الموضوع: المناقصة العمومية العائدة لترميم وإعادة تأهيل المبنى

المركزي لمؤسسة كهرباء لبنان - دفعة ثانية من التوضيحات.

يعتبر هذا الملحق جزء لا يتجزأ من مستندات المناقصة وهو متمم لجميع شروطها
المناقصة العمومية رقم ٢٠٢٦/١٣ ترميم وتأهيل المبنى المركزي في مؤسسة كهرباء لبنان

الأسئلة والتوضيحات

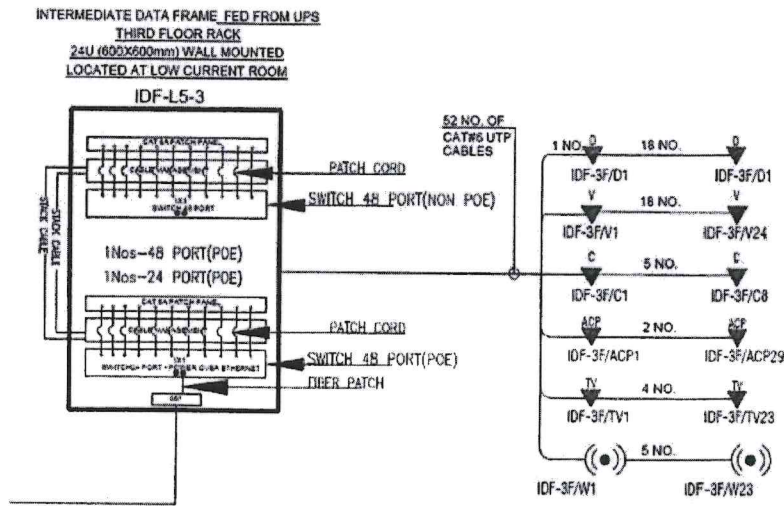
Data system:

Could you please advise about the number of POE and Non-POE switches in each cabinet ?

For example, in the picture hereafter:

In this example, should we price One Switch Non-POE 48 Ports, One Switch POE 48 Ports and One switch POE 24 ports within this cabinet?

All switches must be POE as mentioned in the ELV riser diagram (in the IDF).

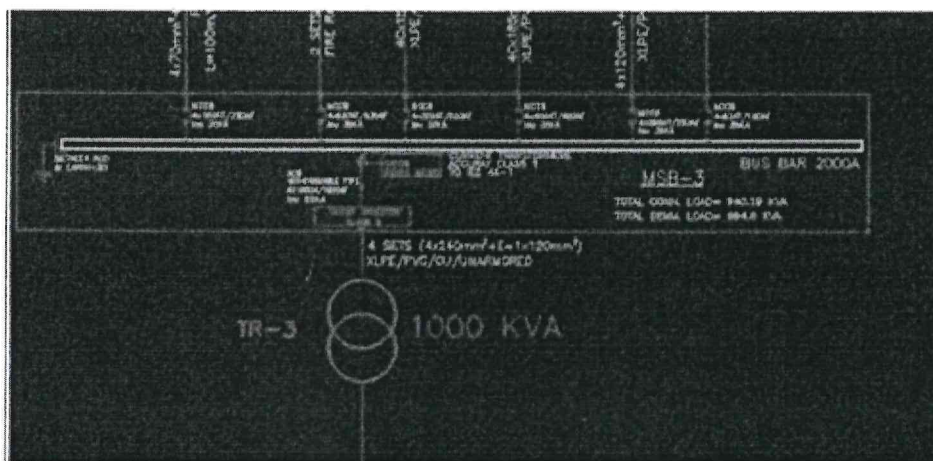
Bus duct system:

In the BOQ, we have 100 meters of Bus duct 800A 480/2770 3 phases 4 wires. Please confirm that the related Bus ducts are to be used between the three generators and the Synchro/Totalizing panels. Please advise about the quantity as well since our take off for drawing E-4200 shows a lower quantity (almost half the quantity) for the bus ducts between generators and Synchro/Totalizing Panel.

We confirm that the 800 Amp bus duct will be installed between the generators and the totalizing panel.

The contractor must quote the price per linear meter .

The length in BOQ is depending on the final locations of the generators and the totalizing panel, final quantities to be as executed on site and as per approved shop drawings.
